Additif 50 : Règlement ONU n° 51

Révision 3 – Amendement 2

Complément 2 à la série 03 d'amendements – Date d'entrée en vigueur : 10 février 2018

Prescriptions uniformes relatives à l'homologation des véhicules à moteur ayant au moins quatre roues en ce qui concerne les émissions sonores

Figure 1

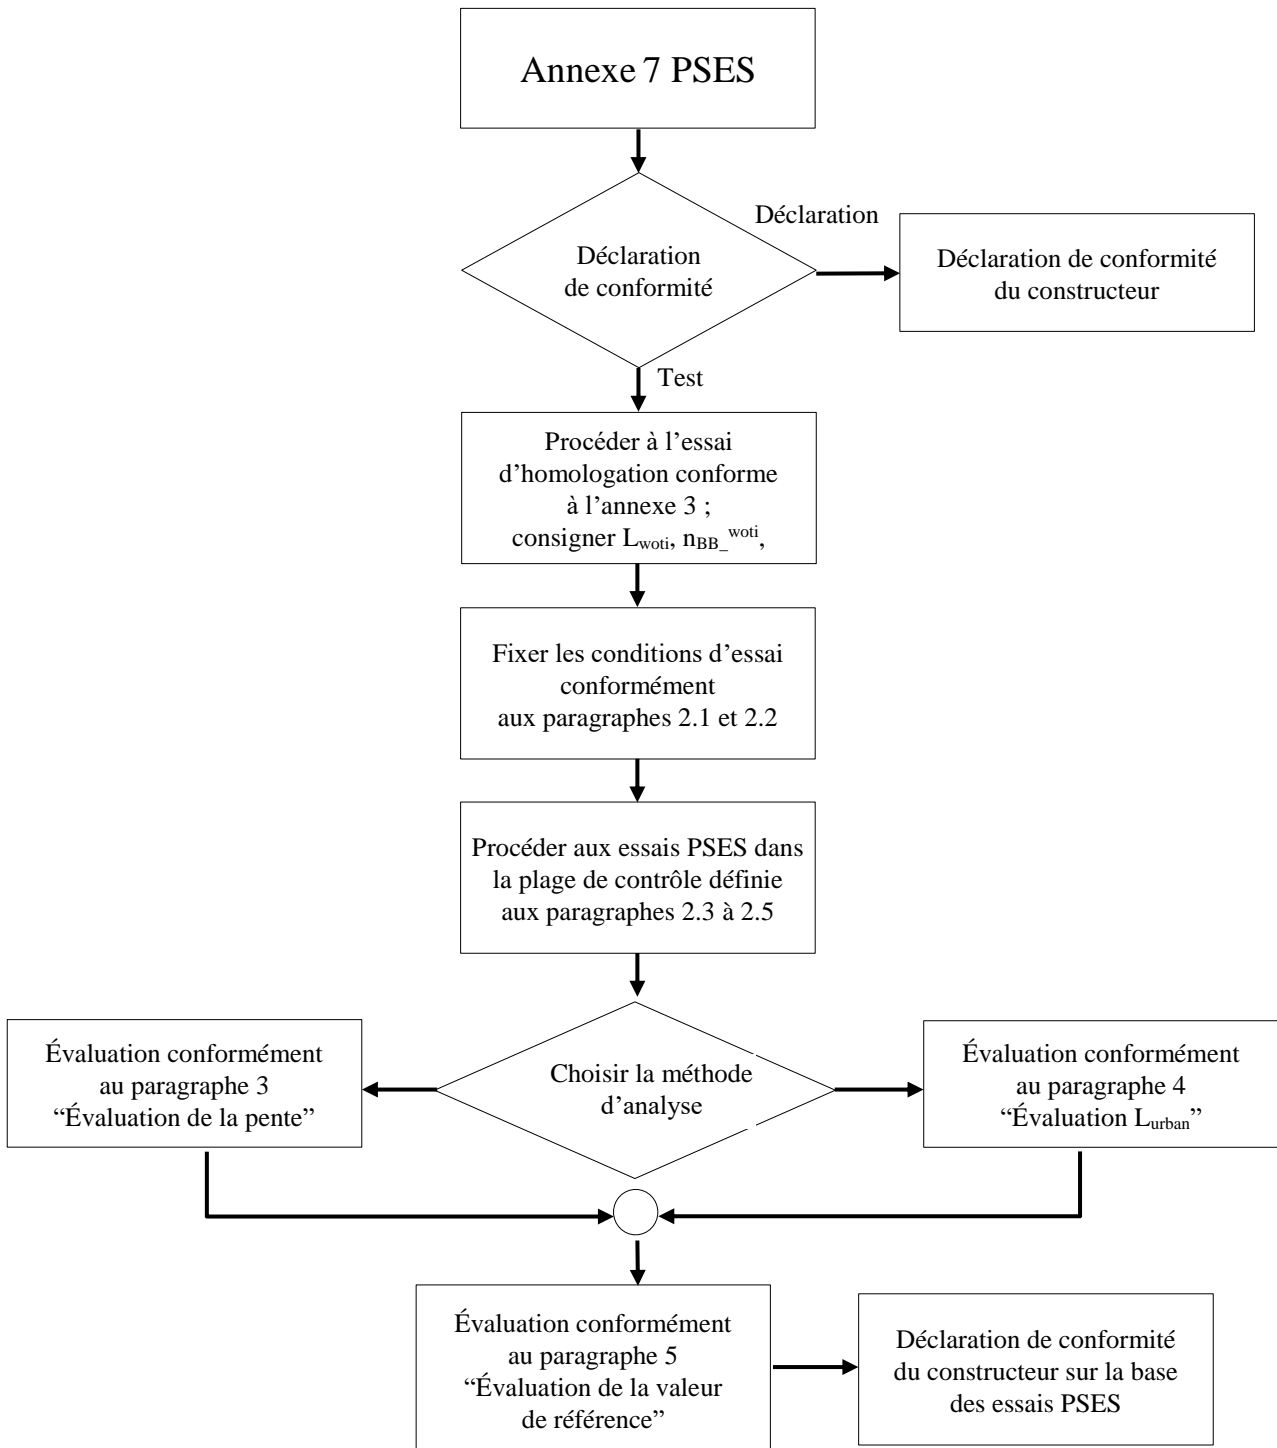
1. Généralités (voir le schéma de la figure 1 de l'appendice 2)

Figure 2

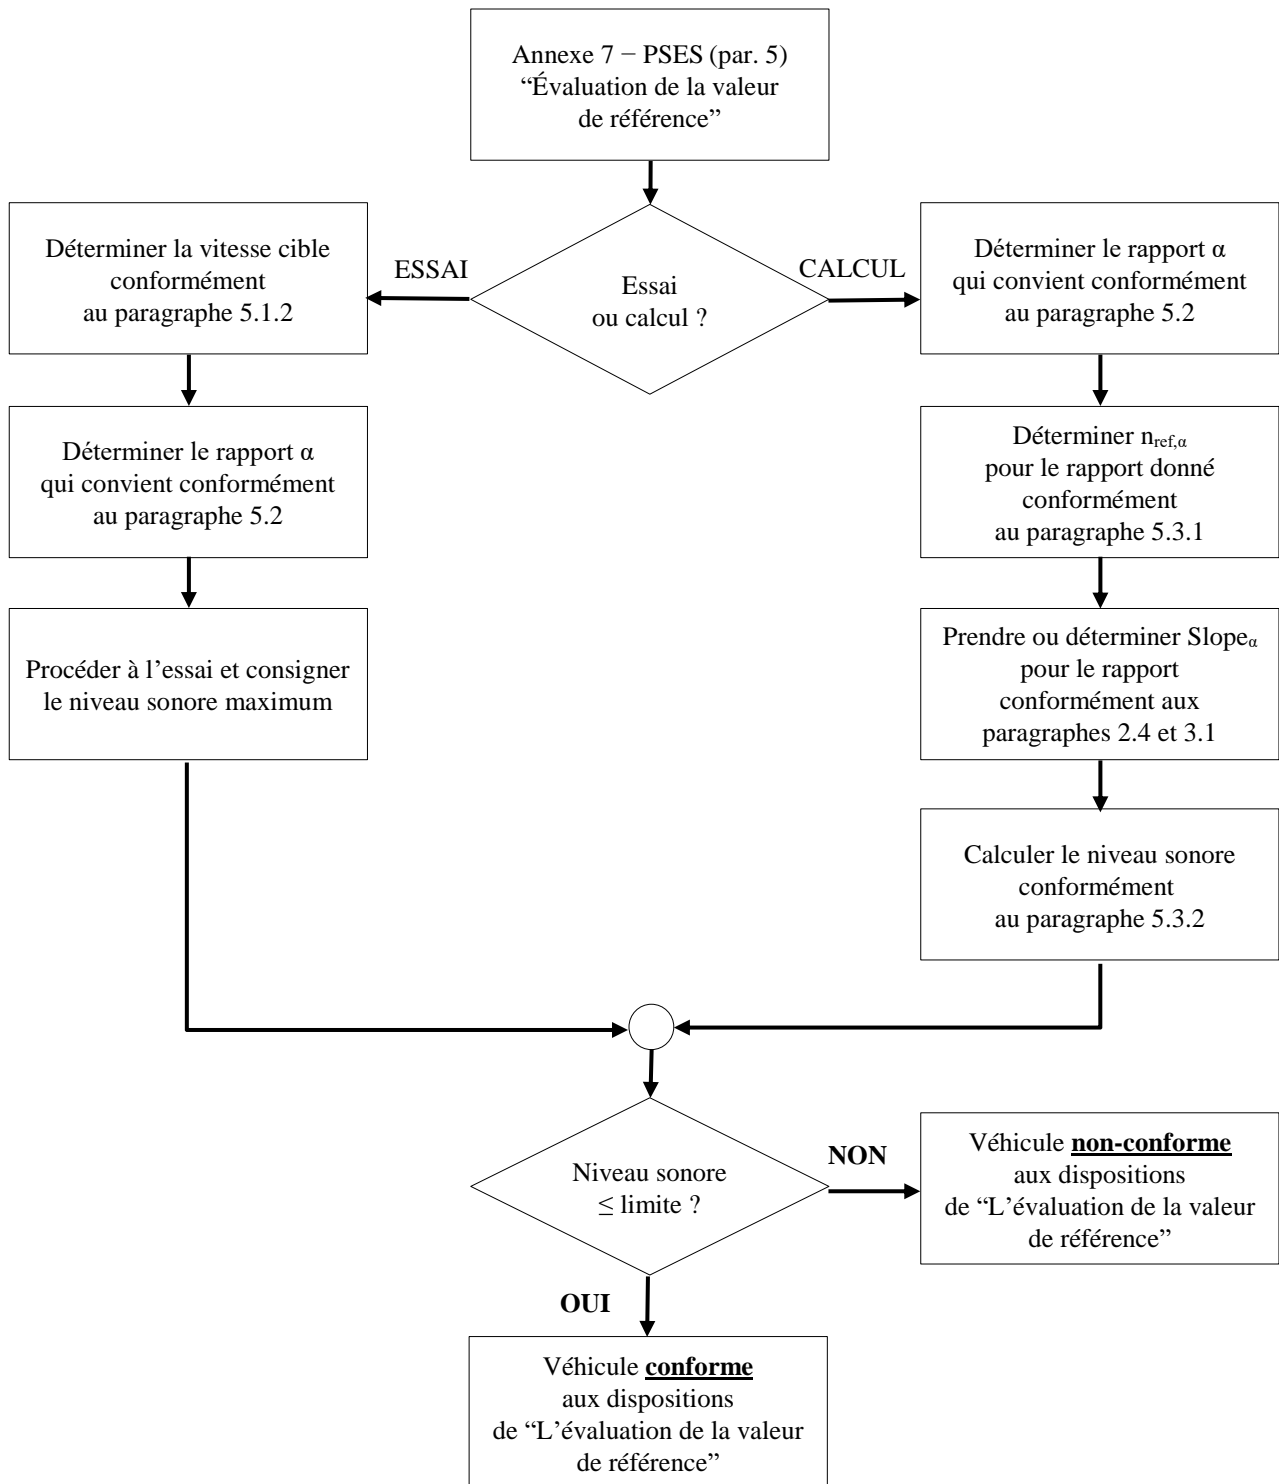
5. Valeur de référence (voir diagramme de décision à la figure 2 de l'appendice 2)
